УКАЗАНИЯ

по проектированию устройств автоматики, телемеханики и связи
на железнодорожном транспорте

Изменения в типовых проектных
решениях РПБ-82

Лист 21. Аналогично на других листах.

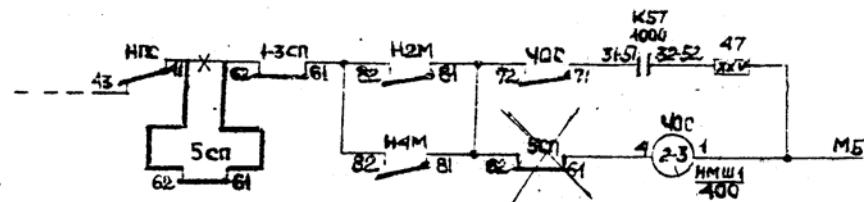
В схемах включения сигнальных реле (НОС, ЧОС) на листах 21, 22, 27 и 37 контакты путевых реле участков гашения вынести из контура замедления и включить в общую цепь последовательно с контактами других стрелочно-путевых реле.
